Θέμα: Υποβολή σχολίων/παρατηρήσεων στο πλαίσιο της διαβούλευσης επί του φακέλου Ανάπτυξης Επιχειρηματικού Πάρκου Εξυγίανσης Οινοφύτων – Ασωπού (συμπεριλαμβανομένης της ΜΠΕ και των λοιπών μελετών).

Β.3.1. ΔΙΚΤΥΟ ΟΜΒΡΙΩΝ

Β.3.2. ΔΙΚΤΥΟ ΑΚΑΘΑΡΤΩΝ – ΜΟΝΑΔΑ ΕΠΕΞΕΡΓΑΣΙΑΣ ΛΥΜΑΤΩΝ

Εικόνα 1: Η έξοδος O-North με αποδέκτη το εκχυλιζόμενο ρέμα που δεν εξασφαλίζει τις προϋποθέσεις για να αποτελέσει αποδέκτη πλημμυρικών παροχών.

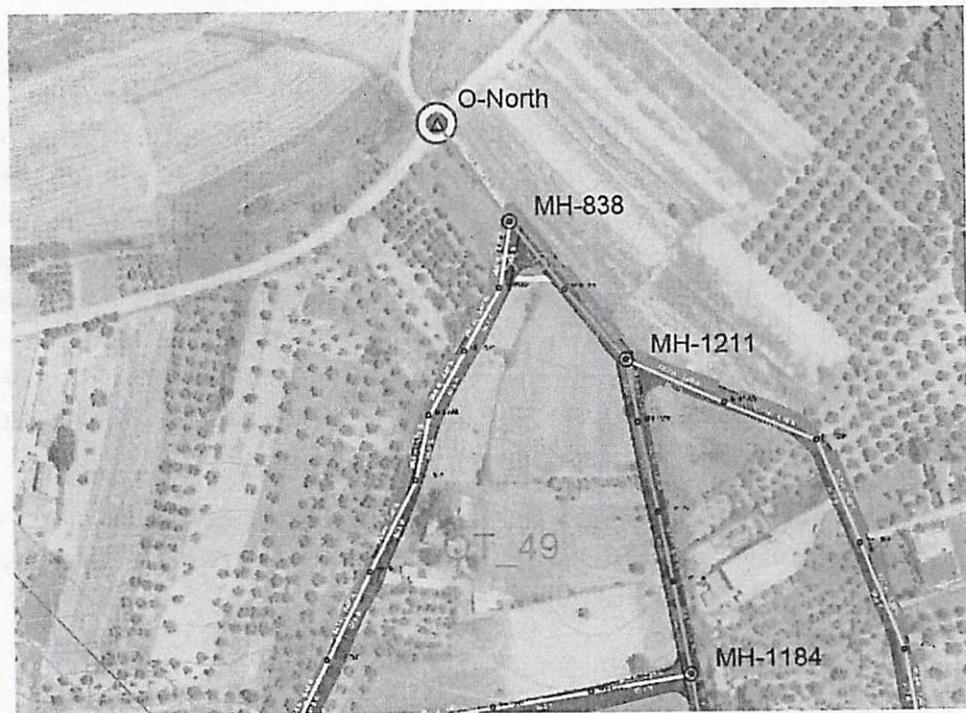
1. Αποδέκτης για τα όμβρια της βορειοανατολικής περιοχής, στην οποία περιλαμβάνεται η εγκατάσταση της NESTLE, αποτελεί ένα μικρό ρέμα βόρεια του πάρκου το οποίο ρέει προς το Δήλεσι. Ωστόσο δεν πρόκειται για αξιόπιστο αποδέκτη, γιατί σε μικρή απόσταση απαξιώνεται και χάνεται με συνέπεια οι πλημμυρικές παροχές που αποχετεύει να μετατρέπονται σε επιφανειακές ανεξέλεγκτες ροές, που καταλήγουν στην πυκνοδομημένη ζώνη της παραθεριστικής κατοικίας.

Στις εικόνες που ακολουθούν φαίνεται αυτό στο οποίο αναφερθήκαμε, καθώς και η ευρύτερη περιοχή με την πυκνοδομημένη παραλιακή ζώνη που τεκμηριώνει τον εκφυλισμό του ρέματος.

Η συγκεκριμένη επιλογή πάσχει γιατί είναι προφανές ότι δεν υφίσταται αποδέκτης· δημιουργεί κινδύνους πλημμύρας για την κατάντη ζώνη παραθεριστικής κατοικίας και προφανώς για τις εγκατεστημένες επιχειρήσεις αφού μετά την απαξίωση του αποδέκτη το δίκτυο ομβρίων δεν λειτουργεί και οι πλημμυρικές παροχές κατακλύζουν τα οικόπεδα και τις εγκαταστάσεις της περιοχής.

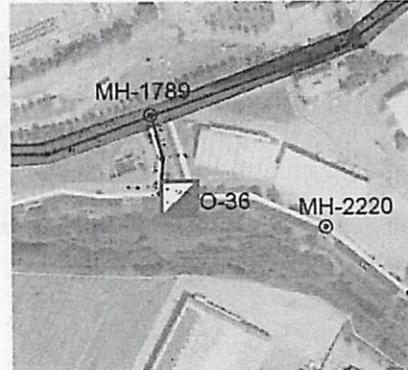
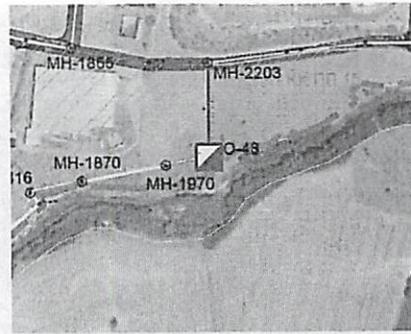
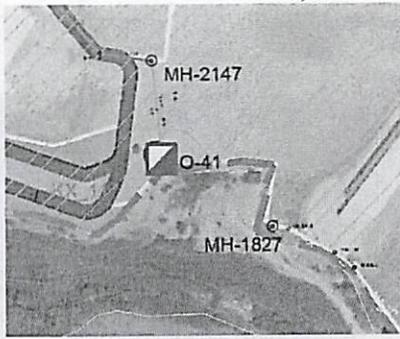
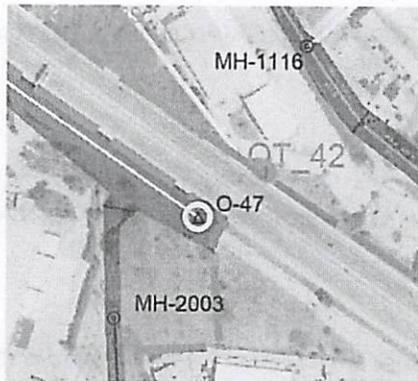
2. Ο σχεδιασμός των μηκοτομών των αγωγών δεν εξασφαλίζει την έξοδο των πλημμυρικών παροχών στον Ασωπό ποταμό με συνέπεια την πρόβλεψη τεσσάρων αντλιοστασίων ανύψωσης παράπλευρα του Ασωπού (O41, O48, O44 και O36).

Με δεδομένο ότι τα τέσσερα αντλιοστάσια εξασφαλίζουν την αποχέτευση σε έκταση που ξεπερνά το 50% της έκτασης του πάρκου κατά την εξέλιξη πλημμυρικών φαινομένων, μέσων και μεγάλου μεγέθους, θα απαιτείται η άντληση εκατοντάδων χιλιάδων κυβικών μέτρων νερού με ό,τι αυτό συνεπάγεται στο κόστος λειτουργίας και φυσικά σε κινδύνους σε ενδεχόμενη αδυναμία λειτουργίας των αντλιοστασίων.

Η επιλογή των αντλιοστασίων δεν είναι υποχρεωτική, αφού στην μελέτη διευθέτησης του Ασωπού προβλέπεται παράπλευρη τάφρος για την παραλαβή των εξωτερικών πλημμυρικών παροχών.

- Αυξάνει κατά πολύ την κατανάλωση ενέργειας που απαιτεί η λειτουργία τόσο μεγάλων αντλιοστασίων αυξάνοντας το περιβαλλοντικό αποτύπωμα του έργου χωρίς αυτό να είναι αναγκαίο.
 - Δεν είναι ασφαλής επειδή κατά την εξέλιξη μεγάλων πλημμυρικών φαινομένων υπάρχουν διακοπές της ηλεκτροδότησης με συνέπεια την αδυναμία λειτουργίας των αντλιοστασίων και κατά συνέπεια την κατάκλιση οικοπέδων και εγκαταστάσεων.
3. Αποδέκτης του δικτύου αποχέτευσης των ομβρίων στο κεντρικό τμήμα του πάρκου είναι οι παράπλευροι αγωγοί της Εθνικής Οδού (ΠΑΘΕ) οι οποίοι δεν είναι βέβαιο ότι έχουν υπολογιστεί για κάτι τέτοιο.
